改善箇所説明図

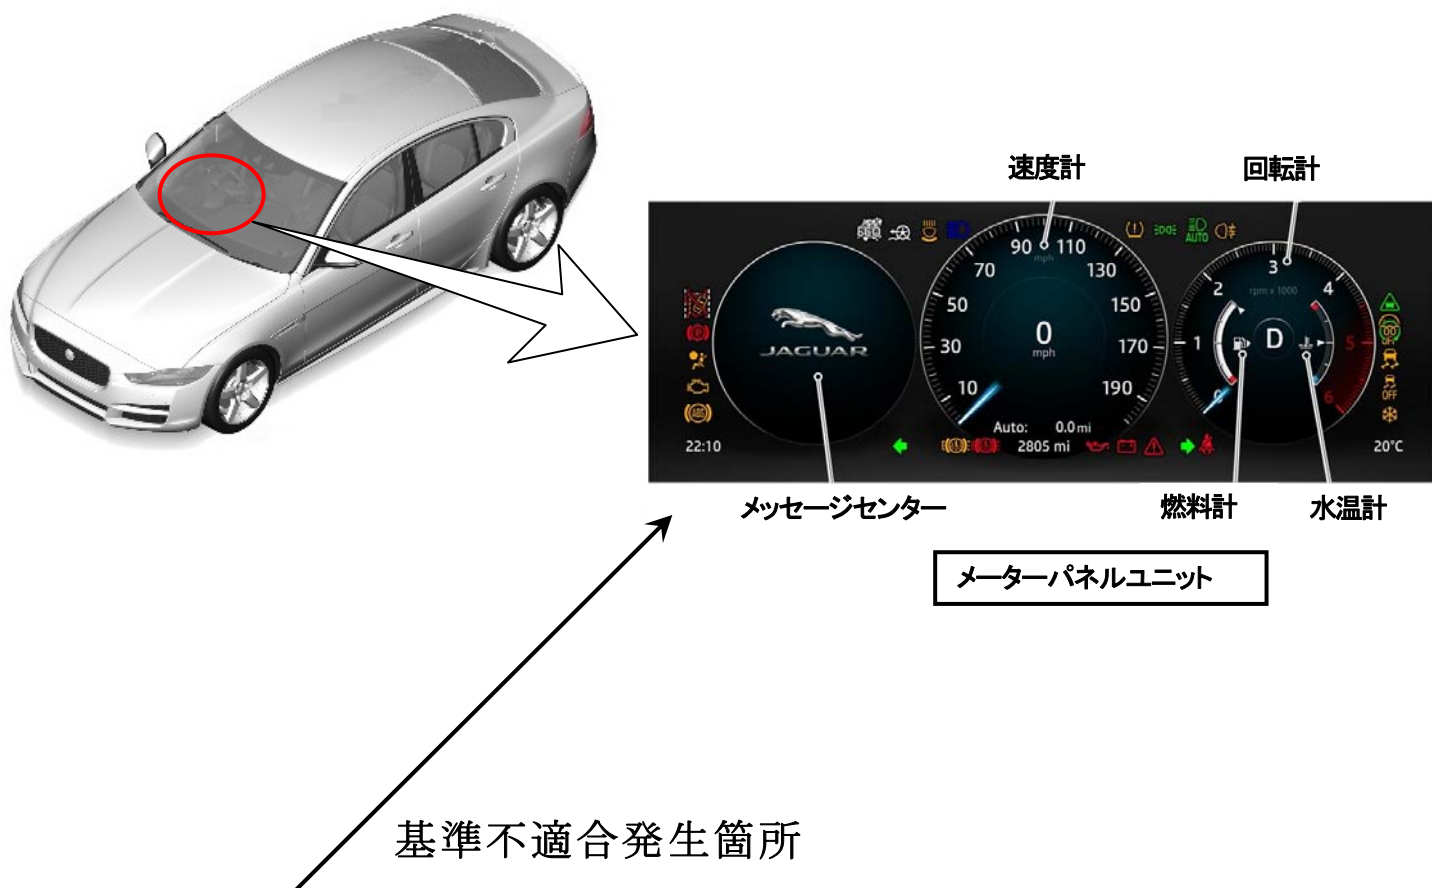
メーターパネルユニットの制御プログラムが不適切なため、当該ユニットの内部温度を誤って異常検知し、強制的に再起動することがある。そのため、走行中にメーターパネルが消灯し、速度計または警告灯等が表示されないおそれがある。

全車両、メーターパネルユニットの制御プログラムを対策プログラムに書き換える。

識別：ボンネット内のバッテリープラス端子キャップ内に白ペイントを塗布する。
